اطلاعیه فنی

دریافت کننده	نمایندگی ها مجاز ایران خودرو
قابل توجه	صاحب امتیاز ■ مدیر خدمات ■ کارشناس فنی ■ کارشناس پذیرش / پذیرشگر ■ مسئول بازرگانی قطعات یدکی ■ مسئول امور مشتریان □ تعمیرکاران □
عنوان اطلاعیه	نشتی گازهای خروجی از بین منیفولد خروجی و پرخوران
نوع خودرو	خودروهای سورن و دنا EF7-TC توربوشارژ

تاریخ: ۱۳۹۶/۰۷/۰۵
شماره: ۱۳۹۶-۸۰
کلید مدرک: ۱۶۸۲۷

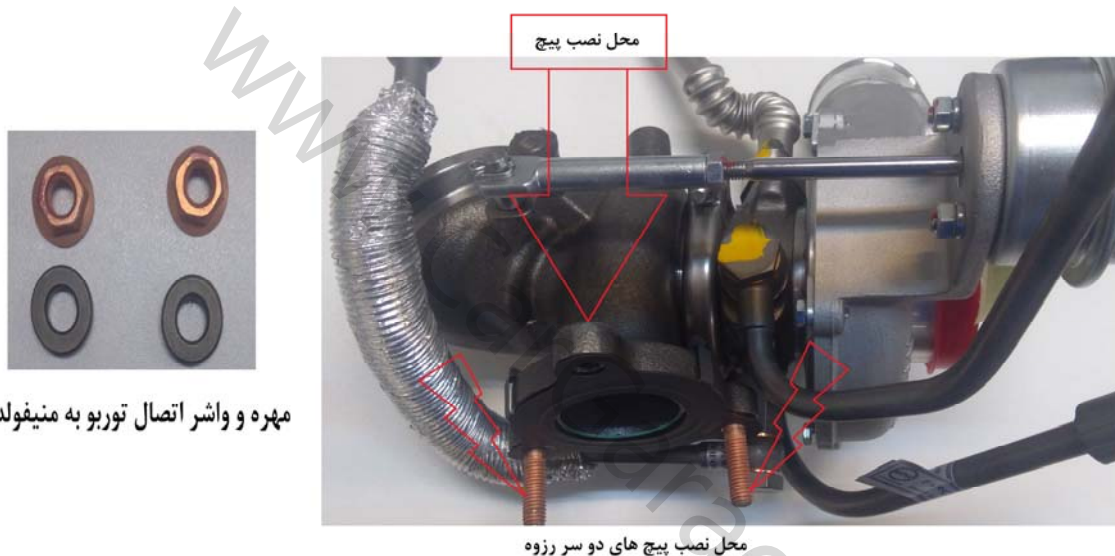
۳- در صورتیکه اتصال پرخوران به منیفولد دود توسط ۳ عدد پیچ بود می بایست جهت مونتاژ از ۱ عدد پیچ و ۲ عدد پیچ دوسر رزوه با پوشش مسی استفاده گردد. (مطابق تصویر ذیل)

۴- در صورت سالم بودن رزوه های پیچ دو سر رزوه و مهره نیازی به تعویض پیچ و مهره نمی باشد.
